Znak sprawy: ZP.271.5.2024 /72

Dotyczy: postępowania prowadzonego w trybie podstawowym – wariant I – bez negocjacji na robotę budowlaną pn.: „Rozbudowa budynku Szkoły Podstawowej nr 3 przy ul. Jana Matejki 1 w Pruszczu Gdańskim”, o wartości zamówienia nieprzekraczającej wyrażonej w złotych równowartości kwoty 5 538 000 EURO

INFORMACJA DLA WYKONAWCÓW NR 5
- wnioski (zapytania o wyjaśnienie treści SWZ),
- wyjaśnienia treści SWZ
- zmiana treści SWZ

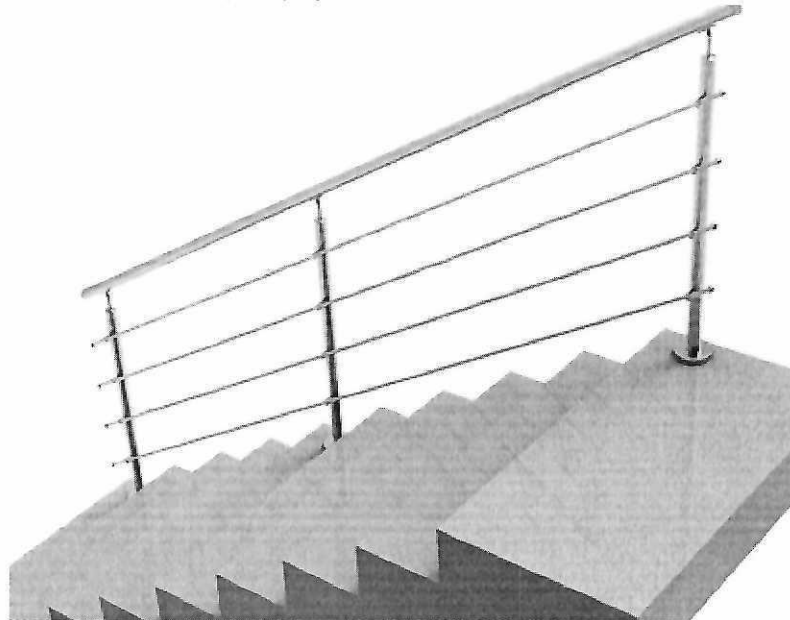
Obudowa szybu windy. Wykonawca wnosi o informację, jaki system szklenia szybu windy ma przyjąć jako podstawę do wyceny? W projekcie konstrukcyjnym jest mowa o, cyt: " Będzie wykonany w formie przestrzennej klatki z kształtowników stalowych RK140x140x10 obłożonych systemowymi taflami szklanymi". Ta informacja jest niewystraszająca. Ponadto wykonawca wnosi o informacje, na jaki kolor ma być pomalowana konstrukcja stalowa szybu windy?

Zamawiający wyjaśnia, iż roboty mają być wykonane zgodnie z dokumentacją - zabudowa szklana, szkło warstwowe bezpieczne, zgodnie z PN EN 81.20 o 98% redukcji ultrafioletu.
